**AVIS RELATIF À LA PROTECTION
CONTRE LES EVENTUELS EFFETS NOCIFS ET NUISANCES
PROVOQUÉS PAR LES RAYONNEMENTS NON IONISANTS
GÉNÉRÉS PAR DES ANTENNES ÉMETTRICES STATIONNAIRES**

Commune : MONS - Exploitant : PROXIMUS

Référence exploitant : 65MPL_01

Rapport n° 3321 / 2025

Figure 1 : Vue en plan des lieux de séjour et des points de contrôle

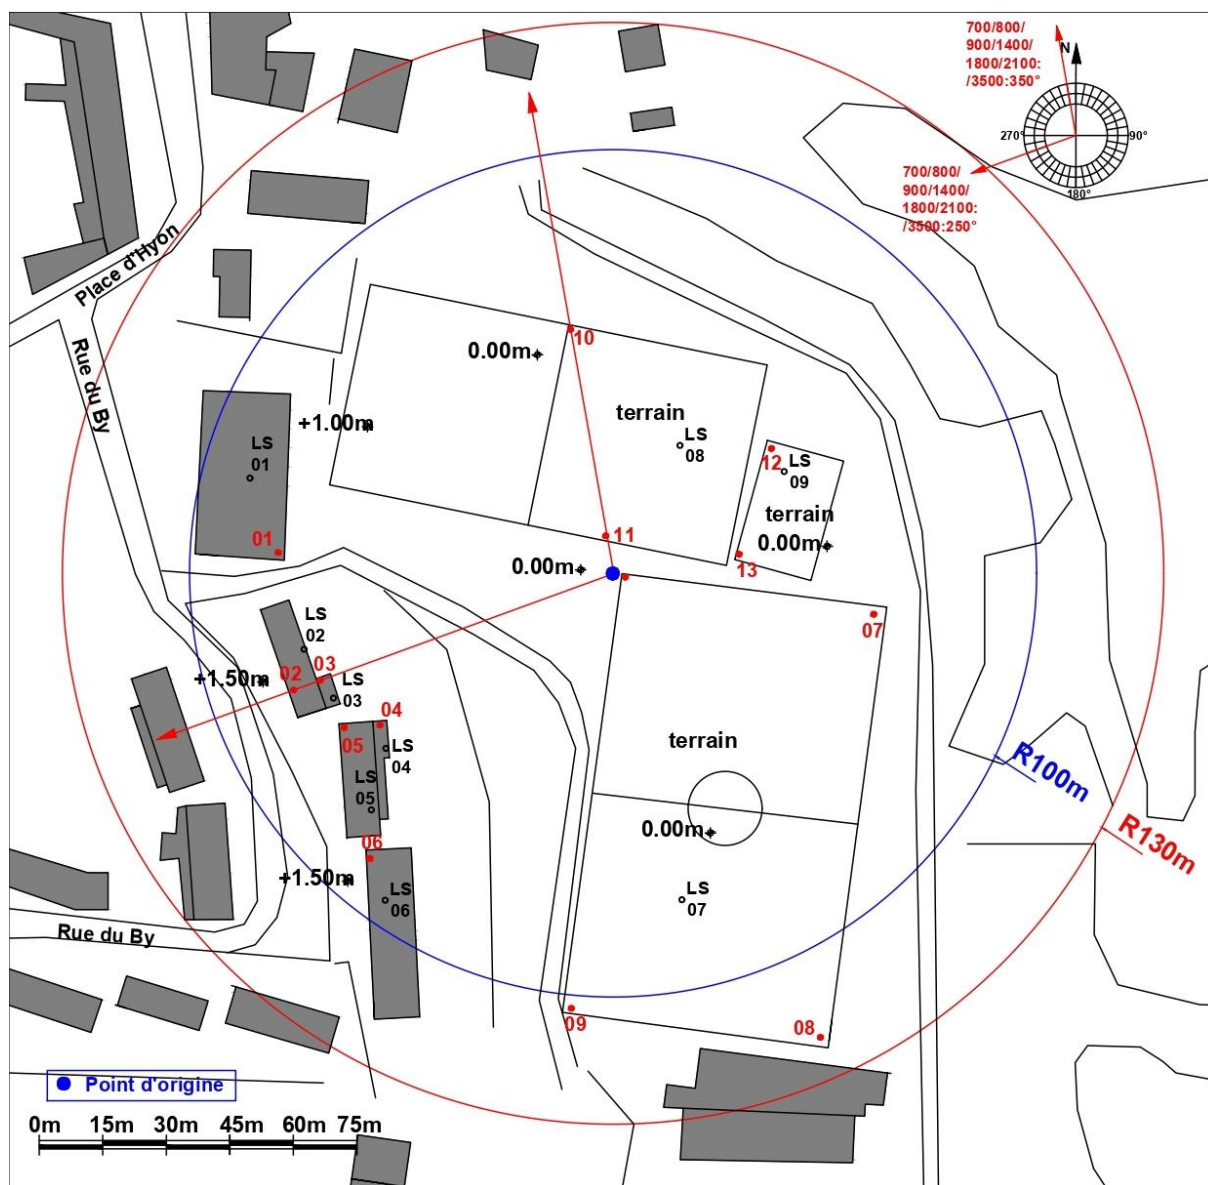
- le numéro du point de contrôle repris sur un des plans de la figure 1;
- le numéro du LS dans lequel se trouve le point de contrôle de la 1^{ère} colonne ;
- l'atténuation d'obstacle prise en compte pour le calcul de l'indice d'exposition dans le LS ;
- le résultat du calcul de l'indice d'exposition.

N° point de contrôle	LS	Atténuation (dB)	Indice d'exposition relatif à la limite par installation IE_i
5	LS05	3,0	0,449
2	LS02	3,0	0,432
3	LS03	3,0	0,342
1	LS01	3,0	0,261
4	LS04	3,0	0,232
6	LS06	3,0	0,230
10	LS08	0,0	0,172
11	LS08	0,0	0,075
9	LS07	0,0	0,071
12	LS09	0,0	0,029
8	LS07	0,0	0,010
7	LS07	0,0	0,003
13	LS09	0,0	0,002

En ce qui concerne les antennes de l'installation mentionnées dans le tableau 1, la distance maximale à laquelle la limite pourrait être atteinte, à l'extérieur, est égale à 80,9 m. S'il n'y a pas de LS à une distance inférieure, les antennes respectent forcément la limite d'immission.

Dans le cas des LS situés à l'intérieur des bâtiments, une atténuation d'obstacle est prise en compte et il en résulte que la distance maximale à laquelle la limite pourrait être atteinte se réduit à 57,3 m.

Figure 2 : Vue en plan des installations d'antennes dans un rayon de 300 mètres autour de l'installation faisant l'objet de la demande d'avis

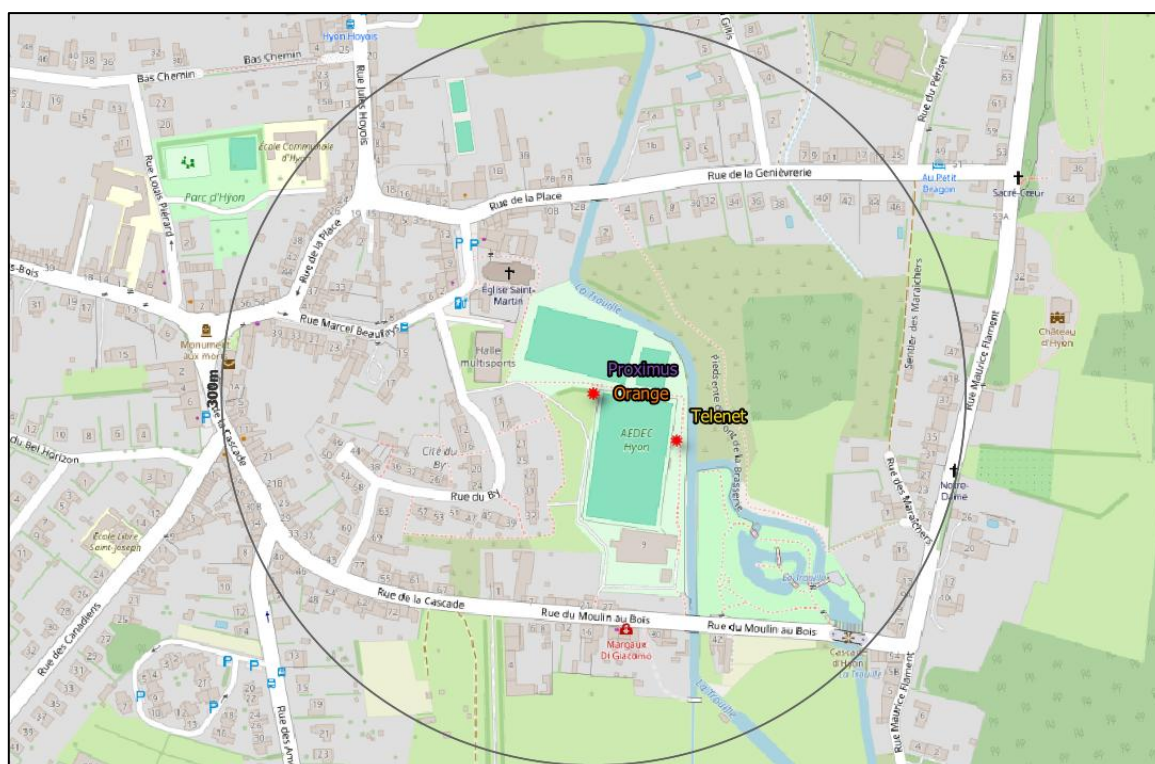
Le plan en projection verticale de la figure 2 indique la localisation des installations d'antennes émettrices stationnaires visées par le décret et situées dans un rayon de 300 mètres autour de l'installation référencée dans le paragraphe 2 et localisée au centre du cercle. Les données de localisation de ces antennes et les avis correspondant sont accessibles via le cadastre en ligne des antennes émettrices stationnaires⁸. Les installations prises en compte dans l'évaluation du respect de la limite cumulative sont les installations d'antennes émettrices déclarées en service par l'exploitant à la date du présent avis, à l'exception de l'installation référencée dans le paragraphe 2 et éventuellement d'autres installations ayant fait l'objet d'une demande d'avis à la même date et qui sont situées à l'intérieur de la zone de 300 mètres de rayon.

- a) il y a au plus 4 installations d'antennes émettrices stationnaires présentes dans la zone d'évaluation de 300 mètres de rayon représentée dans la figure 2, y inclus l'installation référencée dans le paragraphe 2 : la limite cumulative définie à l'article 4, §2 du décret est nécessairement respectée dans les lieux de séjour à l'intérieur de la zone d'évaluation de 300 mètres de rayon ;

- b) il y a exactement 5 installations d'antennes émettrices stationnaires présentes dans la zone d'évaluation de 300 mètres de rayon représentée dans la figure 2, y inclus l'installation référencée dans le paragraphe 2 et il existe, pour 3 ou 4 de ces installations, un avis attestant le respect de la limite abrogée de 3 V/m : la limite cumulative définie à l'article 4, §2 du décret est nécessairement respectée dans les lieux de séjour à l'intérieur de la zone d'évaluation de 300 mètres de rayon ;

- c) dans tous les autres cas, il a été vérifié que la limite cumulative définie à l'article 4, §2 du décret n'est pas dépassée dans les lieux de séjour sur base du nombre d'installations localisées dans la zone d'évaluation de 300 mètres de rayon représentée dans la figure 2, de leur localisation ainsi que des données inscrites dans la figure 1 et au paragraphe 4 du présent avis et dans les avis attestant le respect de la limite par installation ou de la limite abrogée de 3 V/m relatifs aux autres installations reprises dans la figure 2.

Compte tenu des considérations ci-dessus, il apparaît que l'intensité du rayonnement électromagnétique généré, dans les lieux de séjour situés dans un rayon de 300 mètres autour de l'installation référencée dans le paragraphe 2, par l'ensemble des antennes émettrices stationnaires de l'ensemble des exploitants du même site d'antennes émettrices stationnaires respecte la limite fixée à l'article 4, § 2 du décret.
